HT-199-3

HTTR 設工認 第 2 回申請の一部補正(R2.3.30)の  
コメントに係る回答  
(火山)

令和 2 年 6 月 18 日

日本原子力研究開発機構 大洗研究所

第 1.1 図 ディストリビュータ、記録計、キャリブレーションの  
 保管場所（原子炉建家 地下 1 階）

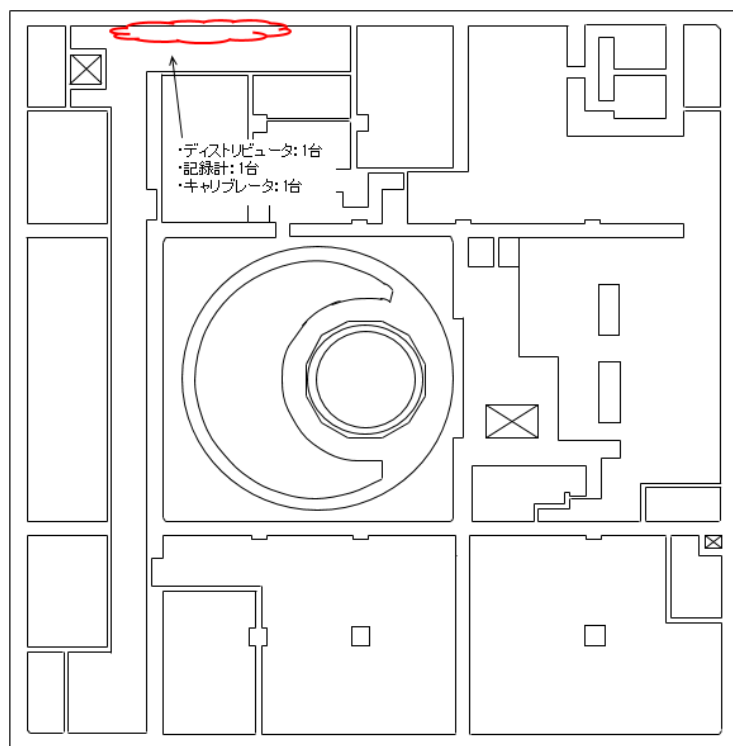
降下火砕物の影響として、全交流動力電源喪失を想定し、可搬型設備による代替措置により、原子炉は安全に停止・維持できる設計であること、7日間の監視が可能であることを説明すること。

また、保管場所を第 1.1 図から 1.3 図、本申請の範囲を第 1.4 図に示す。可搬型計器は原子炉建家内の 2 箇所に各 1 式を分散して保管し、可搬型発電機は原子炉建家以外の 2 箇所に 1 式を分散して保管するものとする。
